**MODULO PER LA PRESENTAZIONE DI OSSERVAZIONI A PIANI/PROGRAMMI/PROGETTI
SOTTOPOSTI A PROCEDIMENTI DI VALUTAZIONE AMBIENTALE DI COMPETENZA REGIONALE**

Progetto di "PARCO EOLICO MONTE CROCE DI FERRO" in località Monte Croce di Ferro nel Comune di Borgo Val di Taro (PR) presentato da BORGOTARO WIND S.R.L.

TESTO DELL' OSSERVAZIONE RELATIVA AL "PARCO EOLICO MONTE CROCE DI FERRO" IN LOCALITÀ MONTE CROCE DI FERRO NEL COMUNE DI BORGO VAL DI TARO (PR) PRESENTATO DA BORGOTARO WIND S.R.L.

Figura 6.4 – tracciato cavidotto nelle AREE 4, 5, 6 e 7 – frane attive

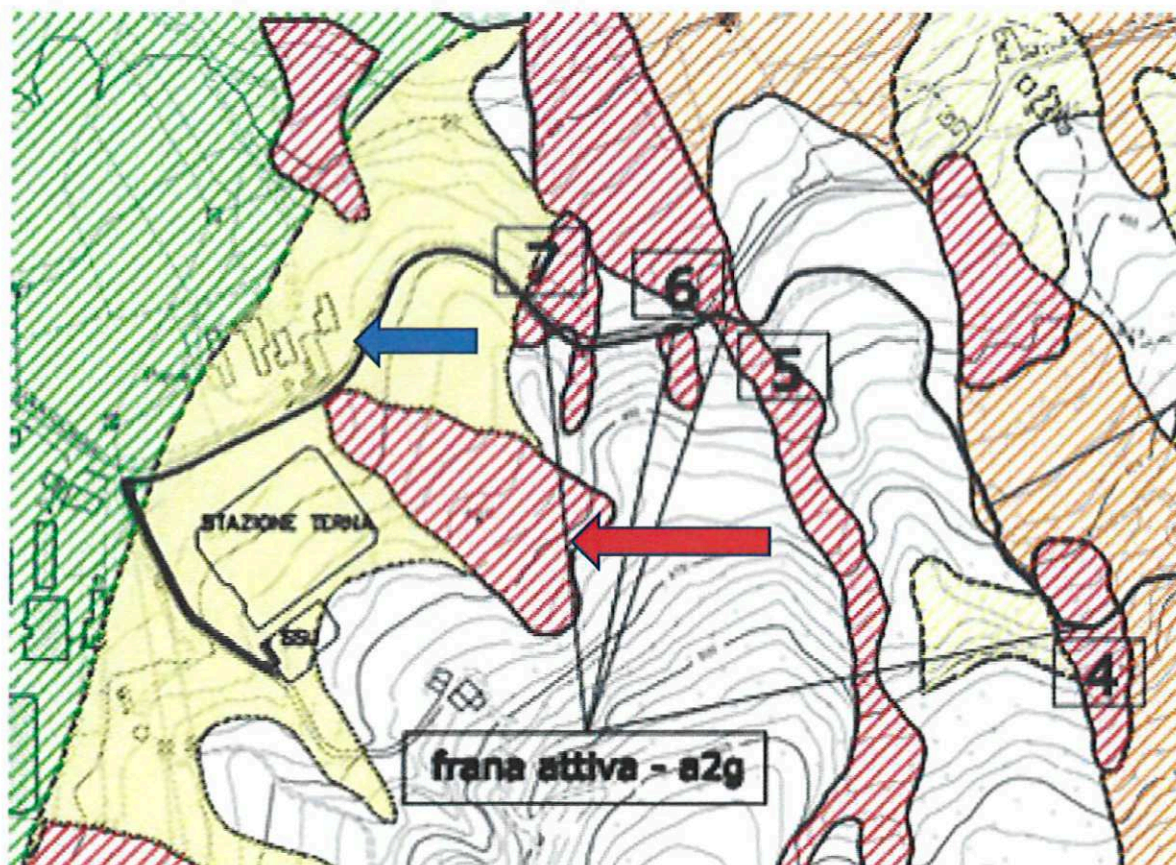
In particolare, la pericolosità di tali attraversamenti è trattata dal Proponente nel documento "G-R.5" dove viene analizzata, però, solo la situazione relativa ad una delle due frane citate sopra (quella denominata "Area 7" nello stesso documento), mentre dell'altra frana non si fa alcun cenno nonostante le trincee per la posa dei cavidotti verrebbero scavate dal Proponente proprio lungo la strada comunale ex S.S. 523 del Passo Cento Croci (via Pieve) tra il vertice della frana attiva ignorata dal Proponente e gli immobili di cui la sottoscritta è comproprietaria. Ciò è reso evidente anche, tra le altre, dalle piantine a pagina 18, 19, 22 e 27 del documento "G-R.5".

Alle pagine 27 e 28 del citato documento “G-R.5”, il Proponente scrive che “Nel caso delle frane attive, pur nella consapevolezza che l’intervento è confinato alla ridotta coltre superficiale del terreno, si ritiene opportuno prevedere un intervento di raccolta e regimazione delle acque subsuperficiali e il loro convogliamento al più vicino ricettore idrografico. Molto spesso infatti, nonostante i dissesti poc’anzi illustrati coinvolgano porzioni non elevate o talvolta ridotte di versante, l’intervento di posa del cavidotto potrebbe interferire con essi e influenzarne la condizione; in particolare, la zona basale dello scavo, in cui è posizionata la terna, è costituita da materiale sabbioso ad elevata permeabilità, che potrebbe richiamare le acque superficiali e subsuperficiali, favorendone l’accumulo, con potenziale aggravio per la statica della zona. Tali considerazioni si ritengono valide soprattutto per l’AREA 4, situata in zona esterna a qualsiasi viabilità e maggiormente suscettibile anche all’infiltrazione dalla superficie topografica del terreno maggiormente permeabile; si ritiene invece che le tratte di cavidotto nelle AREE 5, 6 e 7, che risultano ubicate quasi completamente sulla sede viabile asfaltata, siano meno soggette a questo fenomeno di drenaggio, poiché l’impermeabilizzazione della superficie

In primo luogo, la sottoscritta osserva che l'acqua non si infila solo dall'alto della trincea, ma anche dai fianchi. Motivo per cui appare quantomeno ottimistico ritenere che le 3 frane attive attraversate dalla trincea di posa del cavidotto in corrispondenza della strada comunale ex S.S. 523 del Passo Cento Croci (via Pieve) avranno minori problemi di infiltrazione solo perché posizionate sotto il manto stradale.

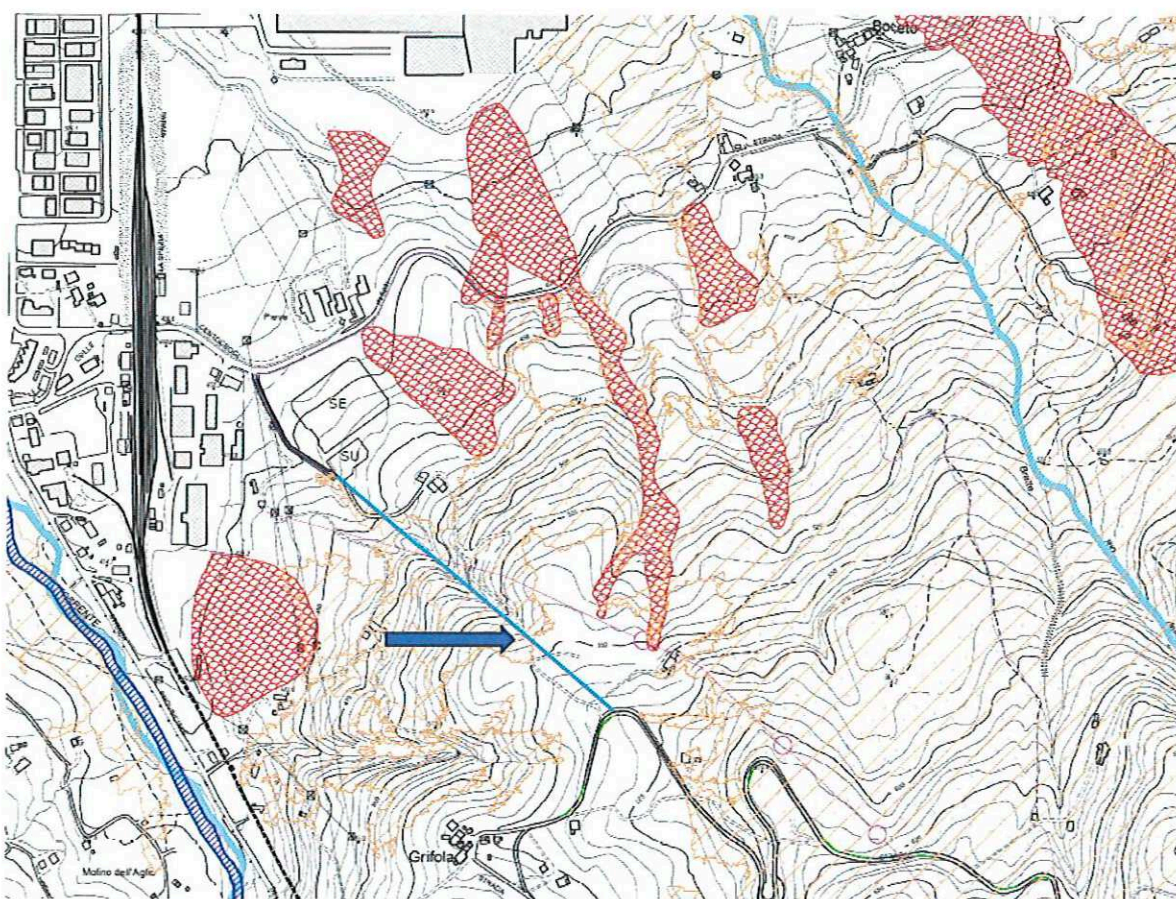
Come si può agevolmente vedere dalla planimetria di cui a pagina 13 del documento "POR-R.1_rev01", questo secondo cavidotto insisterebbe sempre sulla stessa porzione della strada comunale ex S.S. 523 del Passo Cento Croci (via Pieve), lambendo, quindi, anch'esso (come già l'altro cavidotto di cui si è detto in precedenza) il vertice di una frana attiva: quella che punta direttamente sulla strada comunale ex S.S. 523 del Passo Cento Croci (via Pieve) e sugli immobili posti immediatamente a valle della strada stessa (di cui la sottoscritta è comproprietaria). Oltre a ciò, due dei nuovi piloni (il "P267A" ed il "P267B"), da realizzare per il sostegno del nuovo elettrodotto, sembrerebbero essere stati ipotizzati come da collocarsi non distanti da frane attive.

Secondo la sottoscritta, il posizionamento dell'elettrodotto - e quindi dei suoi sostegni con relative fondazioni - così vicino a diverse frane attive non può non comportare gravi rischi che sarebbe più prudente evitare.

Secondo la sottoscritta lo scavo di una (seconda!) trincea - di tali dimensioni e così vicino al vertice di una frana attiva - non può non comportare gravi rischi che sarebbe più prudente evitare.

Infatti, la soluzione più semplice - per rispettare la normativa ed evitare il rischio di conseguenze potenzialmente disastrose quali quelle di frane su case ed opifici - è quella di collocare altrove la stazione TERNA e la sottostazione utente e, conseguentemente, i cavidotti in trincea e l'elettrodotto al servizio delle stesse.

destare la massima preoccupazione), il Proponente potrebbe prevedere un diverso percorso del cavidotto e/o prevedere una diversa soluzione tecnica come, ad esempio, la posa soltanto di elettrodotti aerei.
